新竹縣政府工程查核代表照片表

工程名稱：橫山鄉內灣村隧道路面改善工程等八件工程

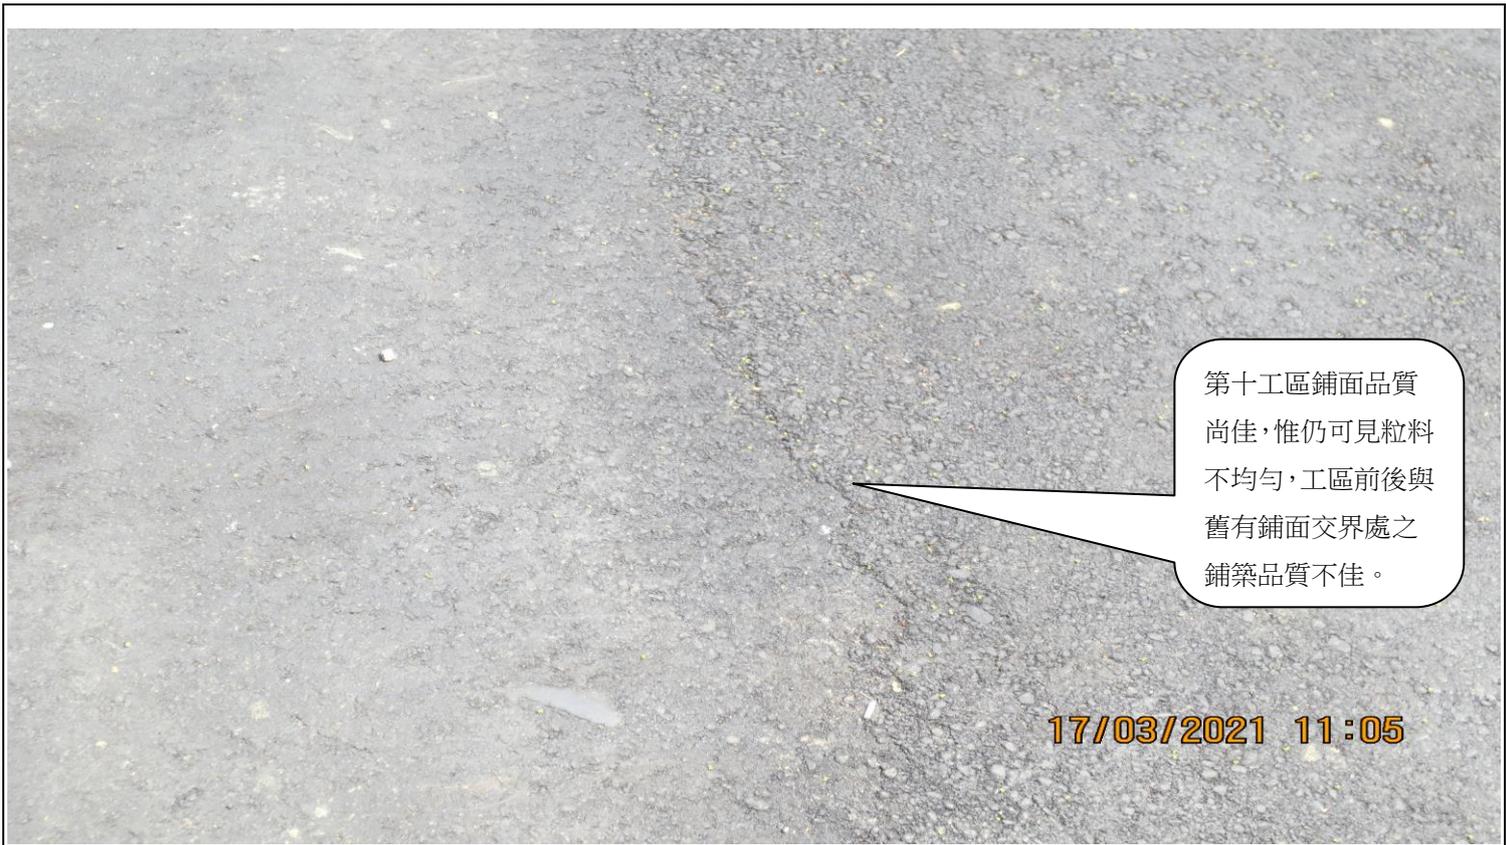
第一工區擋土牆部分洩水孔之PVC管明顯被擠壓變形、部分洩水孔阻塞。
